Stadt Leverkusen

Vorhabenbezogener Bebauungsplan V 36/I
„Wiesdorf – westlich Heinrich-von-Stephan-Straße/nördliches Postgelände “
einschließlich Vorhaben- und Erschließungsplan (VEP)

**Stellungnahmen zur öffentlichen Auslegung
gem. § 3 (2) und § 4 (2) Baugesetzbuch (BauGB) sowie
Abwägungsvorschlag der Verwaltung mit Beschlussentwurf**

Stand: 22.11.2023

Kampfmittelbeseitigungsdienst (KBD) / Luftbildauswertung
Leverkusen, Bebauungsplan 243-I / Postgelände

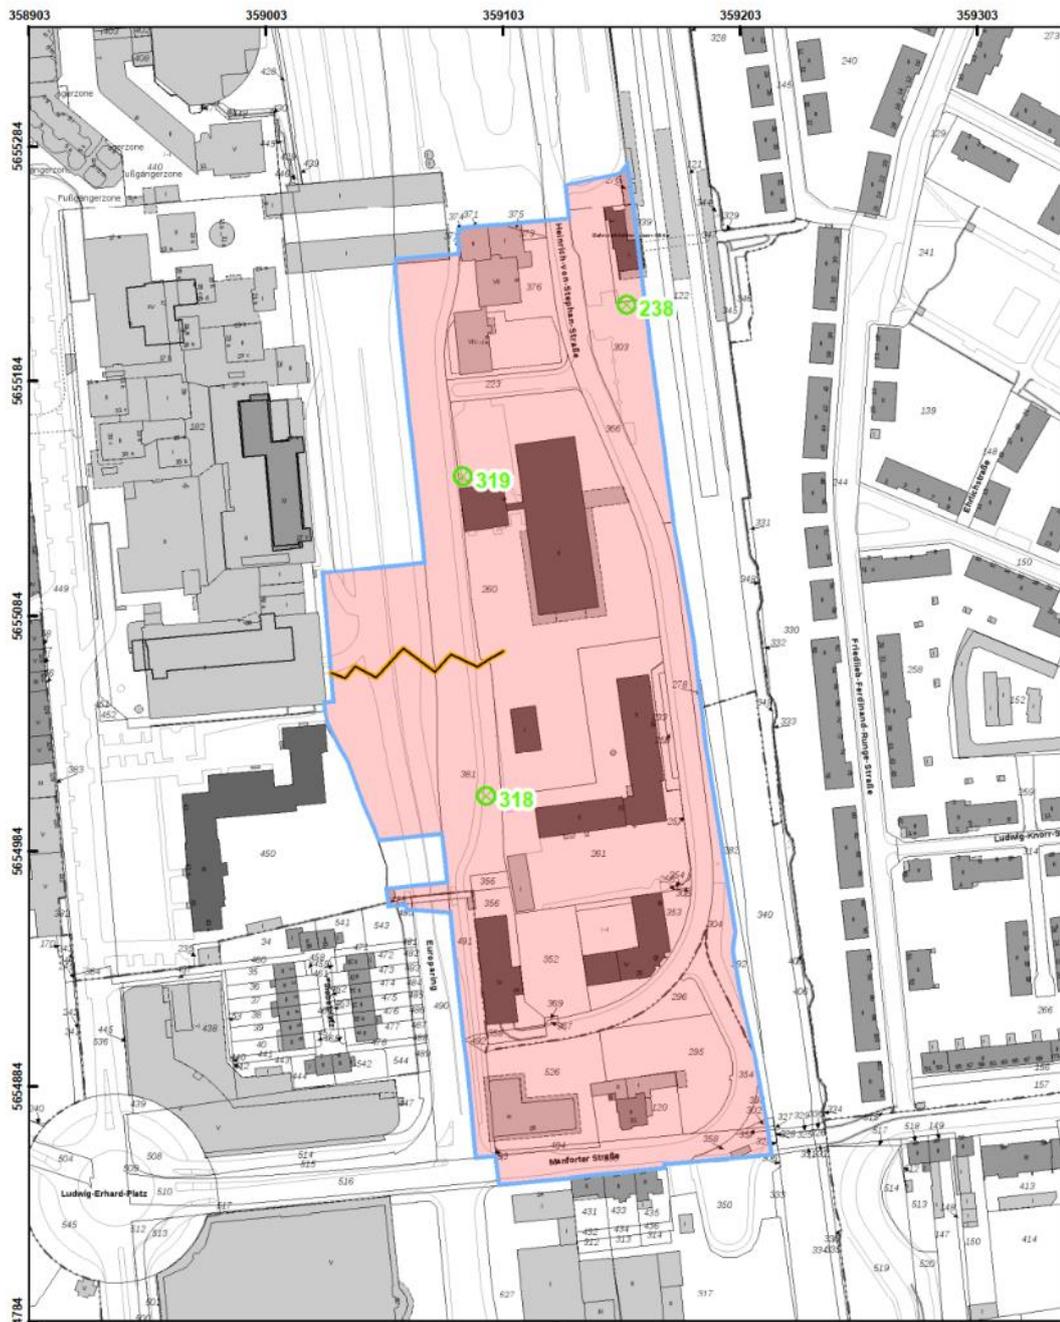
Die Flächen des Vorhaben- und Erschließungsplans sowie der Heinrich-von-Stephan-Straße liegen gänzlich in dem markierten Bereich, für den eine Luftbildauswertung durchgeführt wurde.

Da bereits ein entsprechender Hinweis zu Kampfmitteln in den Bebauungsplan aufgenommen wurde, wird zum jetzigen Verfahrensstand des Bebauungsplans kein Handlungsbedarf gesehen. Der Hinweis wird redaktionell derart angepasst, dass eine Überprüfung der Gesamtfläche des Bebauungsplanes empfohlen wird.
